**АКТ ОБСЛЕДОВАНИЯ
объекта социальной инфраструктуры
К ПАСПОРТУ ДОСТУПНОСТИ ОСИ
№ 27Б**

Структурное подразделение ГБОУ СОШ
№13 г.о. Чапаевск – «Детский сад №33
«Дружная семейка», реализующее
основные общеобразовательные программы
дошкольного образования

1.2. Адрес объекта 446100, Самарская область, г. Чапаевск, ул. Черняховского, 8.

План СП ГБОУ СОШ №13 г.о. Чапаевск -
«Детский сад №33 «дружная семейка» Чапаевск с прилегающей территорией

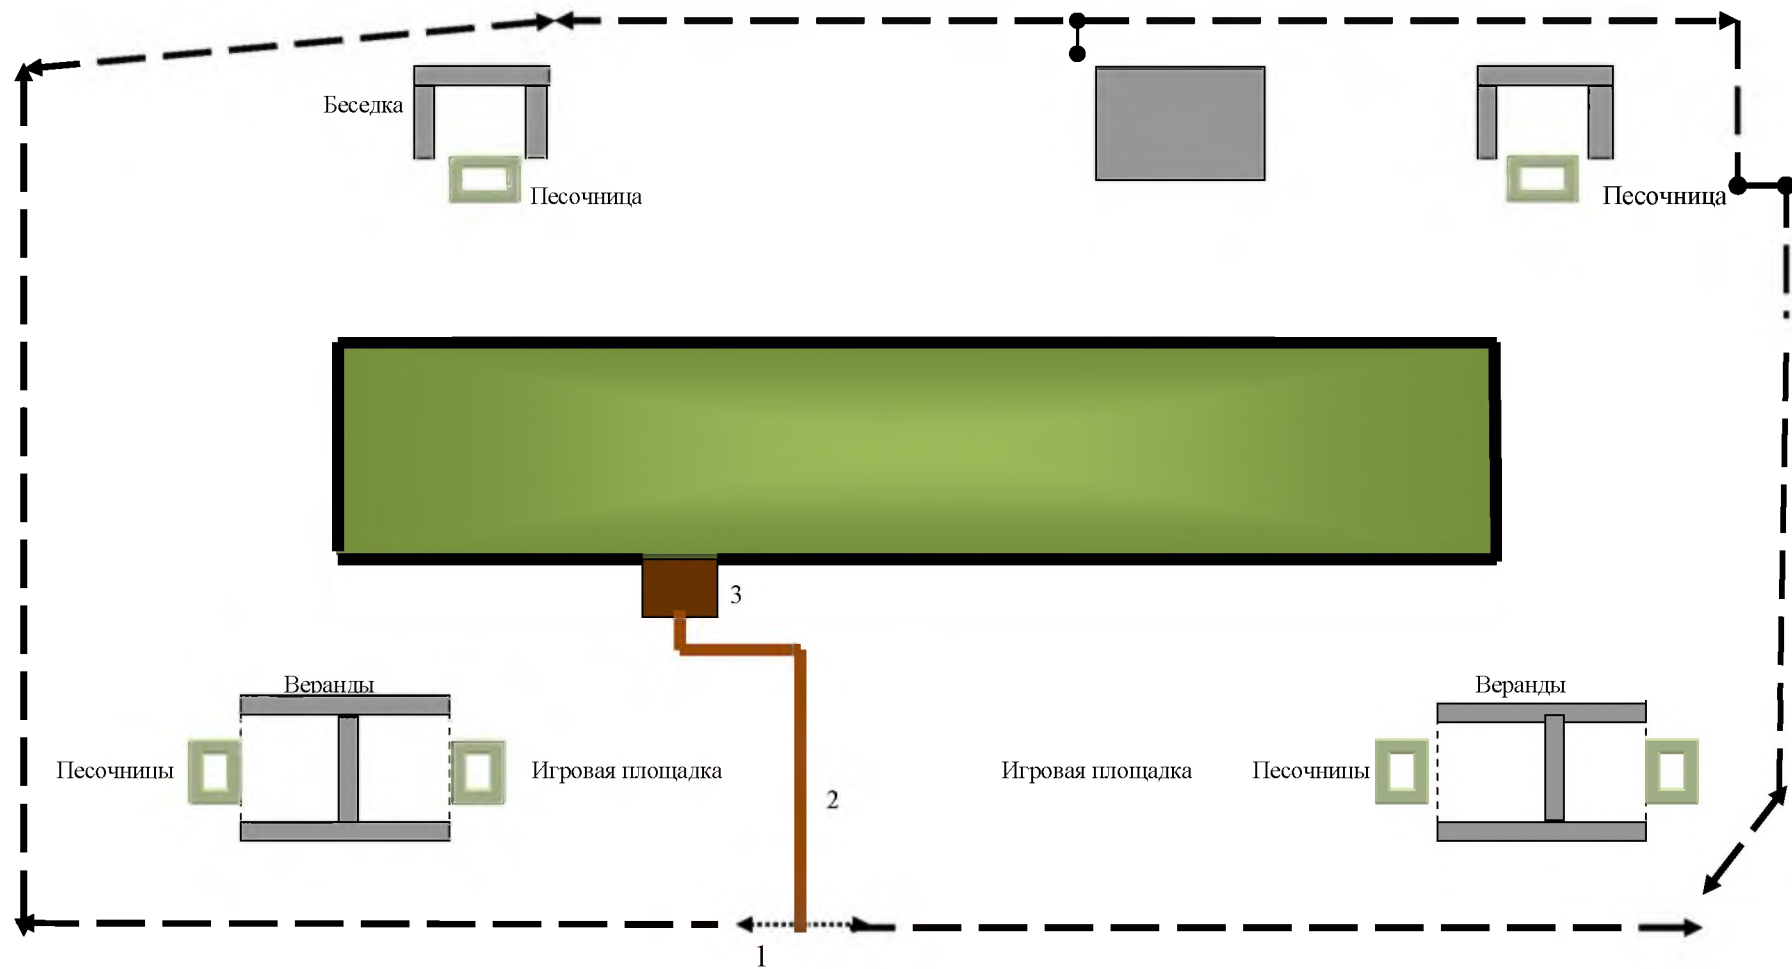
1.1	Вход (входы) на территорию	Есть	1	1	<p>- ширина прохода, калитки не соответствует нормативу доступности, установленному для инвалидов;</p> <p>- отсутствие информации об объекте;</p> <p>- отсутствие тактильного средства, выполняющего предупредительную функцию на покрытии пешеходных путей до объекта информации, начала опасного участка, изменения направления движения, входа;</p> <p>- Покрытие пешеходных дорожек, тротуаров не соответствует нормативу доступности, установленному для инвалидов</p>	<p>К, О</p> <p>К, О, С, Г</p> <p>С</p> <p>К, О, С,</p>	<p>- расширение прохода металлической калитки, ее замена;</p> <p>- установить;</p> <p>- нанести тактильные средства;</p> <p>- провести реконструкцию тротуара и его покрытия</p>	текущий

1.2	Путь (пути) движения на территории	Есть	2	2,3	<p>- ширина пешеходного пути с учетом встречного движения;</p> <p>- отсутствуют указатели направления движения;</p> <p>- Ограждение, бордюр с направляющей функцией вдоль тротуара не соответствует нормативу доступности, установленному для инвалидов;</p>	<p>К</p> <p>К, Г</p> <p>С</p>	<p>- расширить тротуар;</p> <p>- создать;</p> <p>- установить;</p>	текущий

Комментарий к заключению: Заменить и расширить калитку (до 1.2 м) и тротуара (до 2.0м) от калитки во входа в здание с заменой покрытия и установкой бордюров с направляющей функцией вдоль тротуара . Установить знак доступности учреждения, указатели направления движения, оборудовать тактильными и контрастными источниками информации для слабовидящих, организовать места отдыха лиц с нарушением опорно-двигательного аппарата, сделать съезд с тротуара на проезжую часть.
